1、配电箱 AP1~AP3 是否为新做，若为新做其进线引自哪里。
新做，引自一层原变配电间

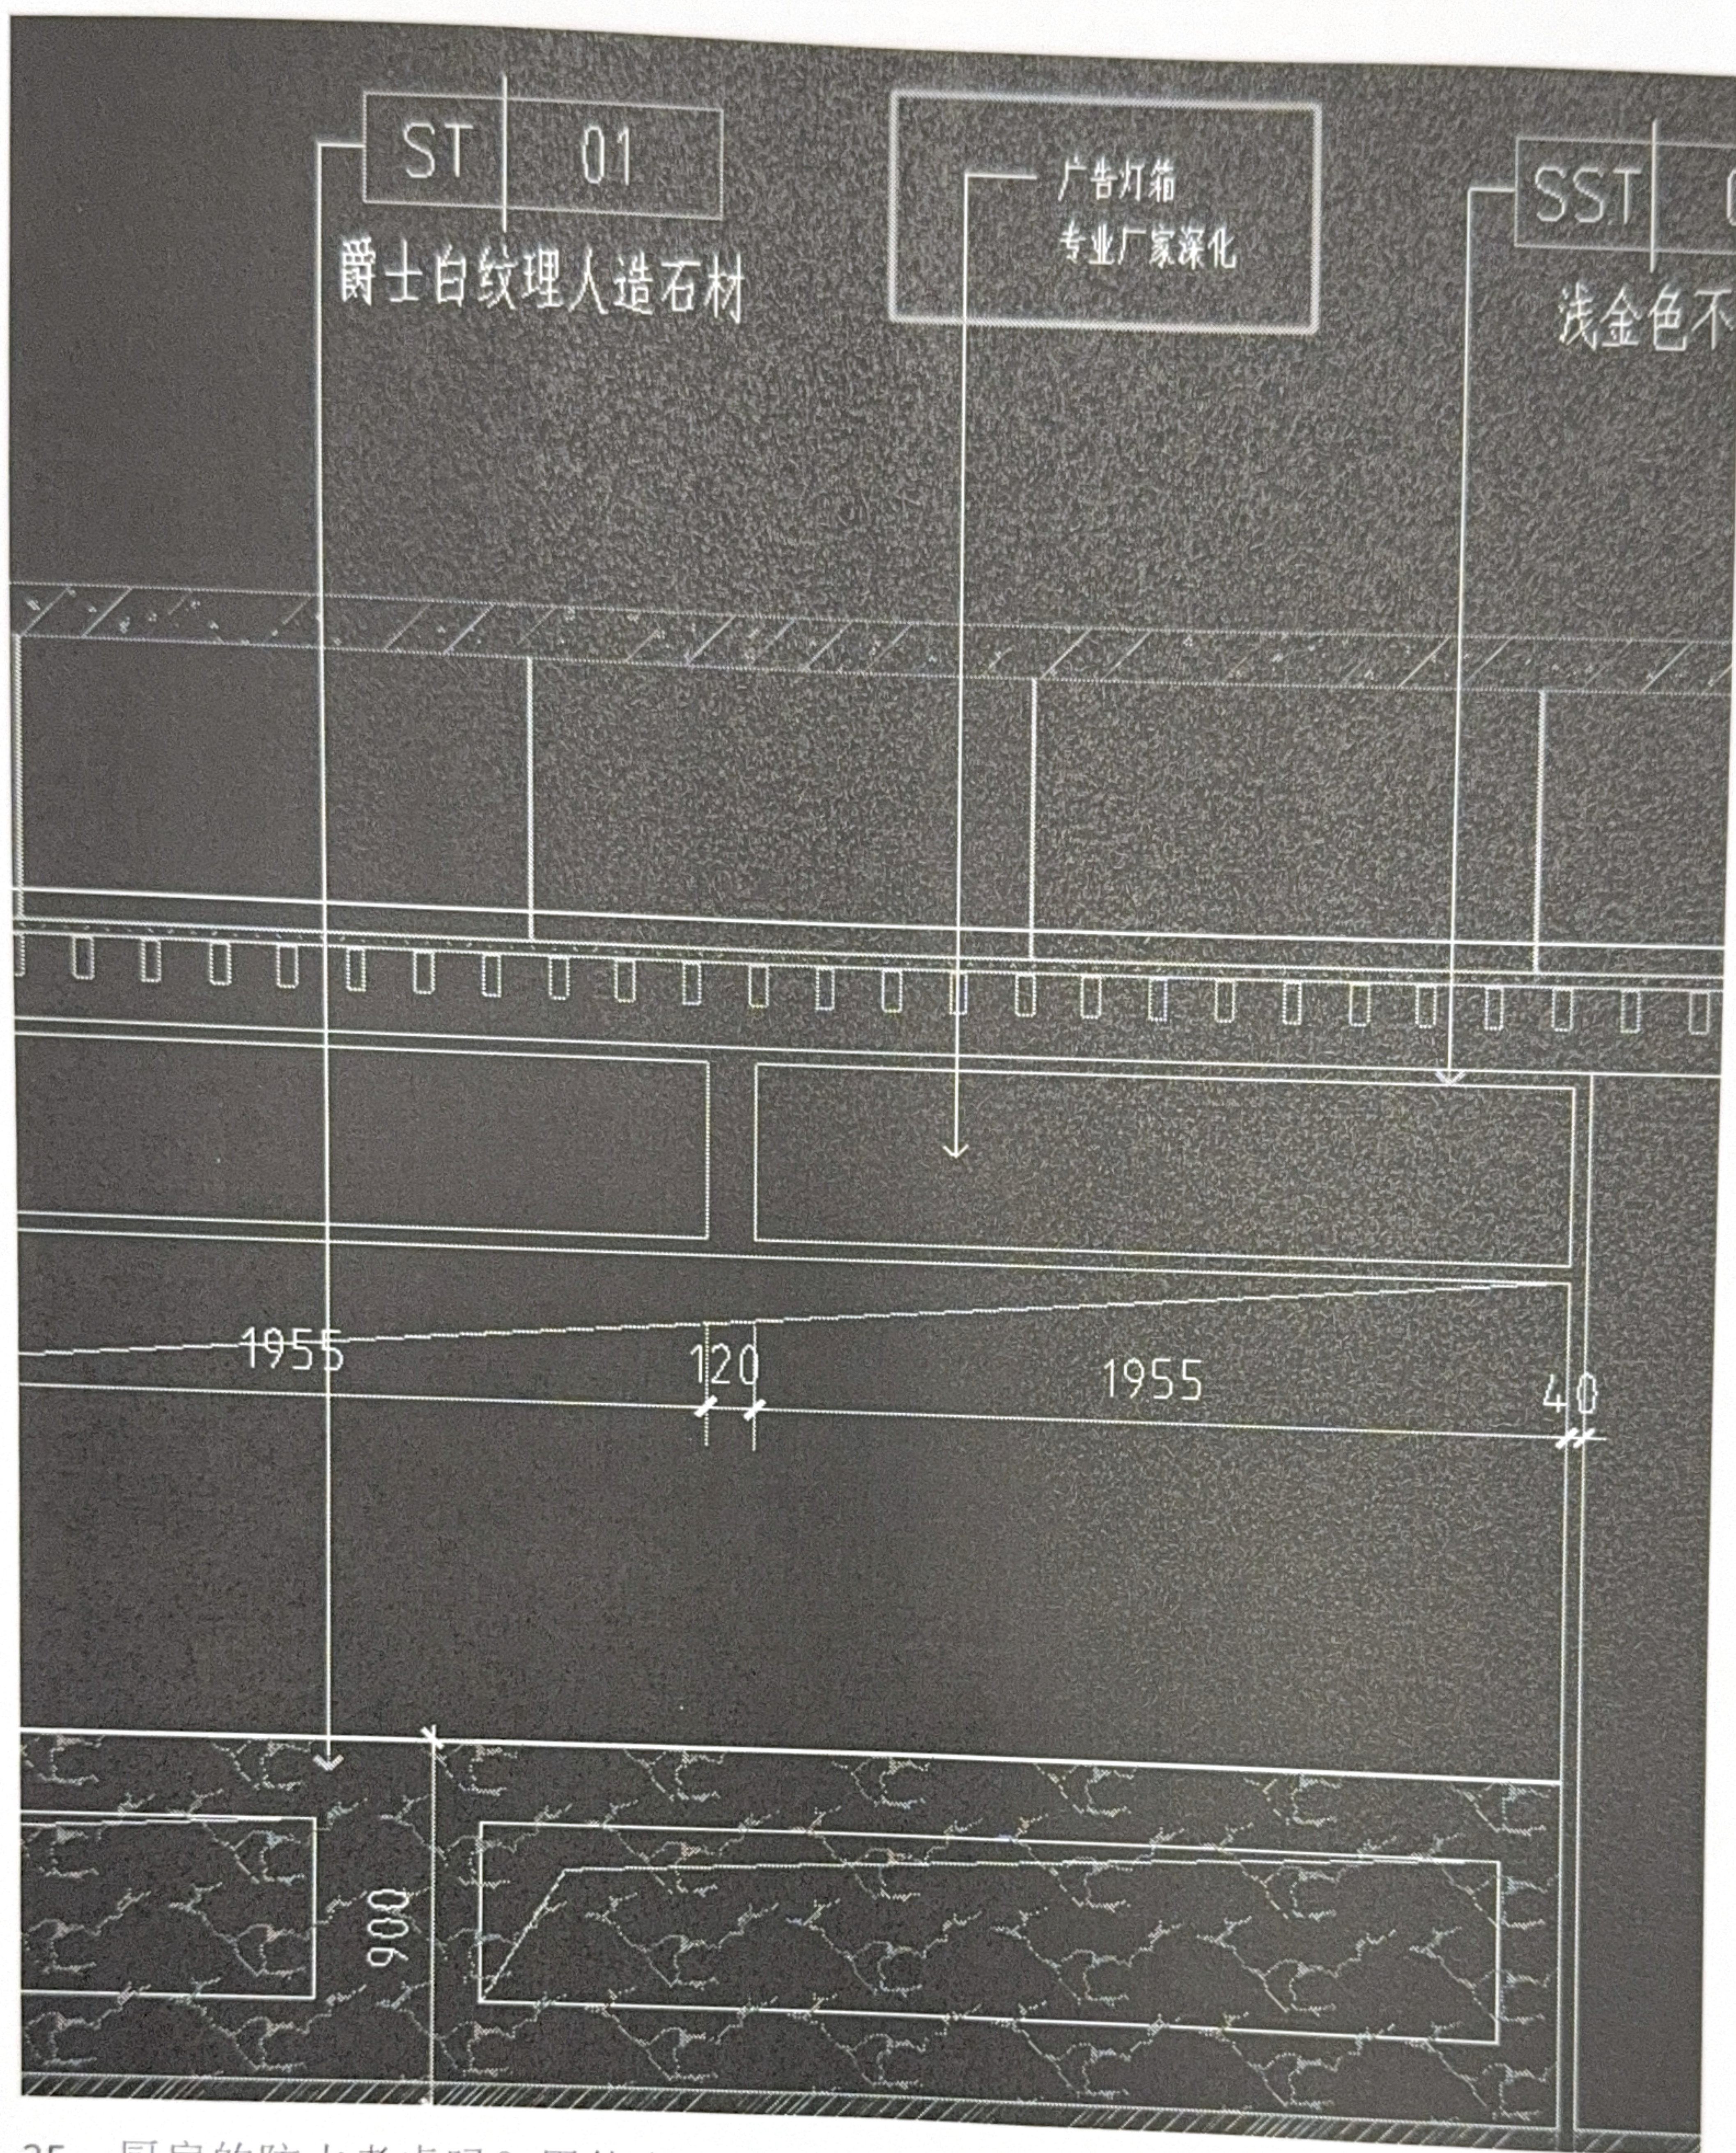
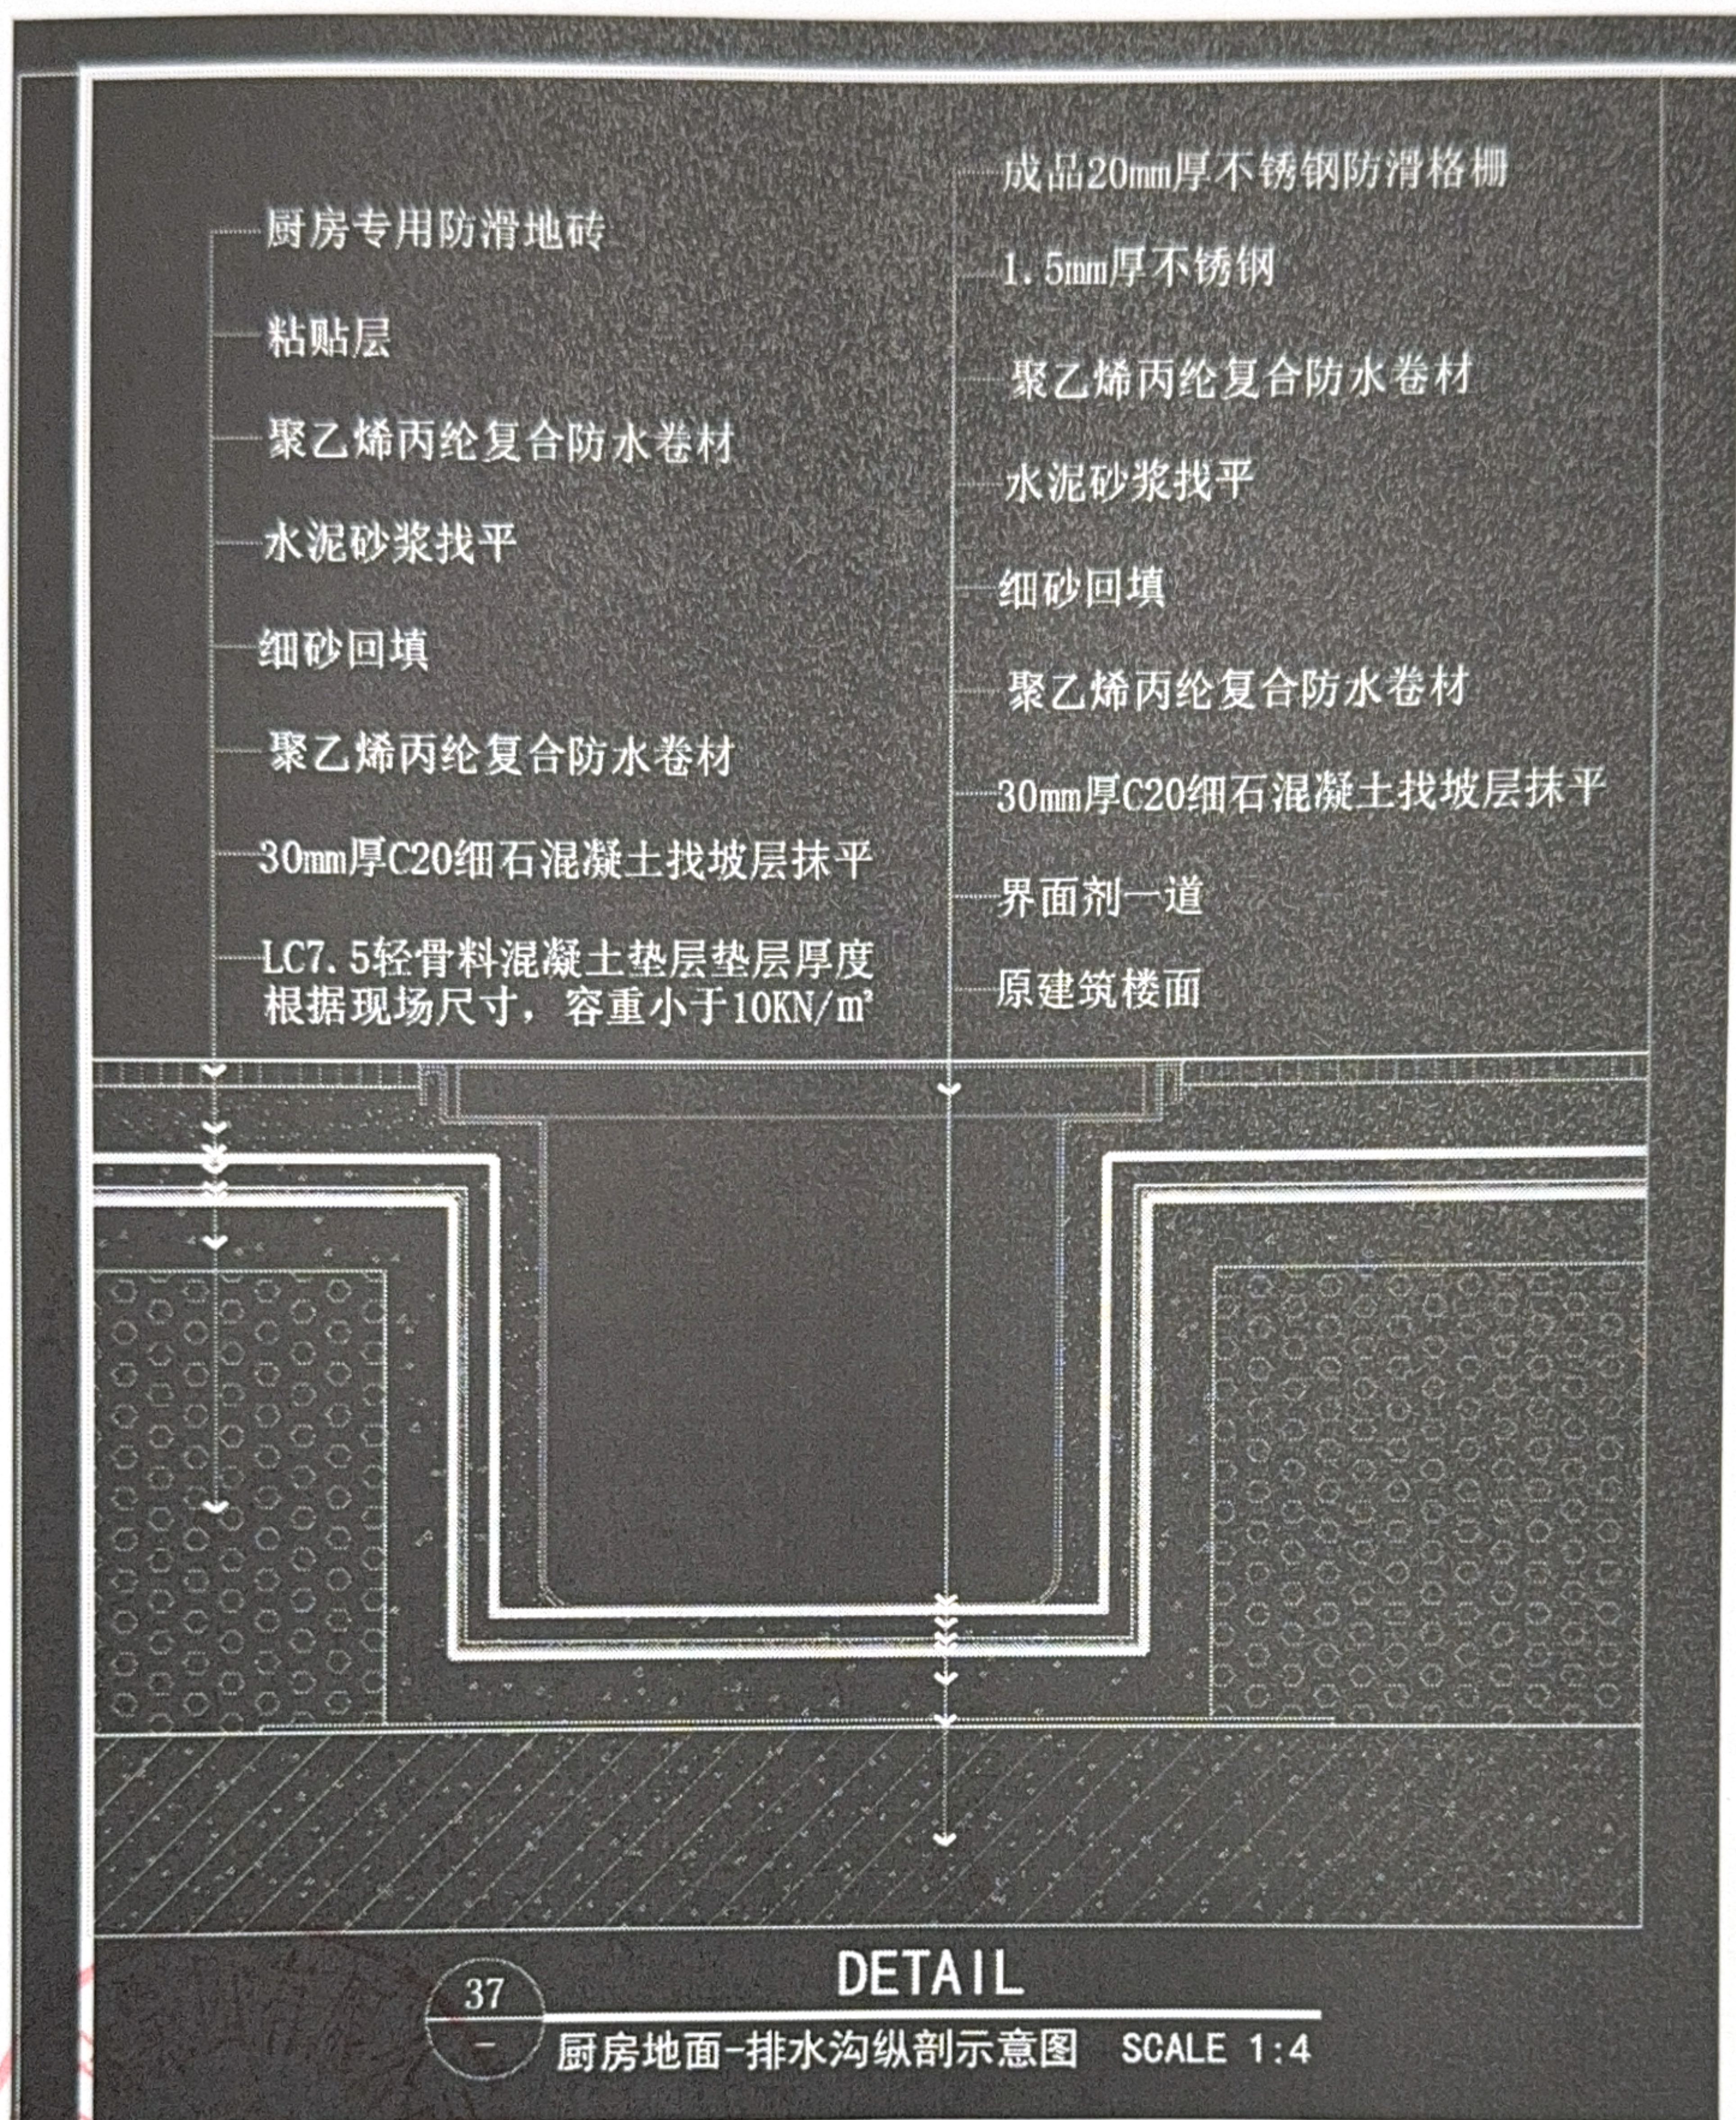
25、厨房的防水考虑吗？用什么防水卷材？做多高？

1. 300*600墙面砖到顶，白水泥擦缝
2. 专用胶粘结层
3. 2厚JS II 型聚合物防水涂料300mm高
4. 12厚DPM10水泥砂浆打底扫毛或划出纹道
5. 墙体不同材料交界处加订耐碱网格布，沿缝居中宽500

地面-排水沟如下
